改善箇所説明図

【基準不適合箇所】

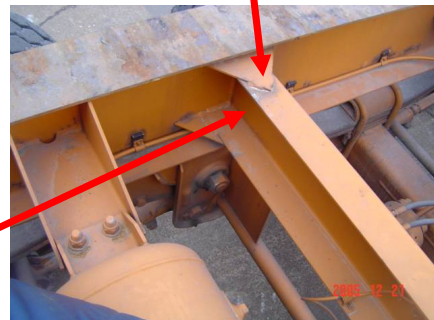
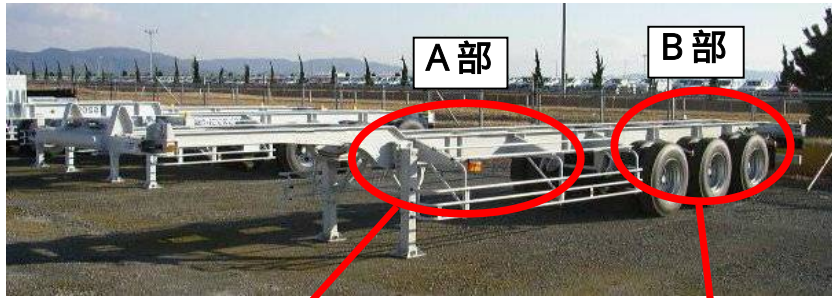
20フィート及び40フィート用3軸コンテナセミトレーラにおいて、車枠(フレーム)の強度が不足しているものがある。そのため、そのまま使用を続けると、走行時のねじれ荷重の繰り返しによりフレーム及びクロスメンバーに亀裂が発生し、最悪の場合、フレームが折損するおそれがある。

A 部	B 部
現 状	<p>補強板なし</p>	<p>補強板付き</p>
改 善 後	<p>補強板追加</p>	<p>旧補強板除去，補強板追加</p>

全車両、フレーム及びクロスメンバーに補強材を取り付ける。なお、フレーム及びクロスメンバーを点検し、亀裂が発生している場合は補修する。
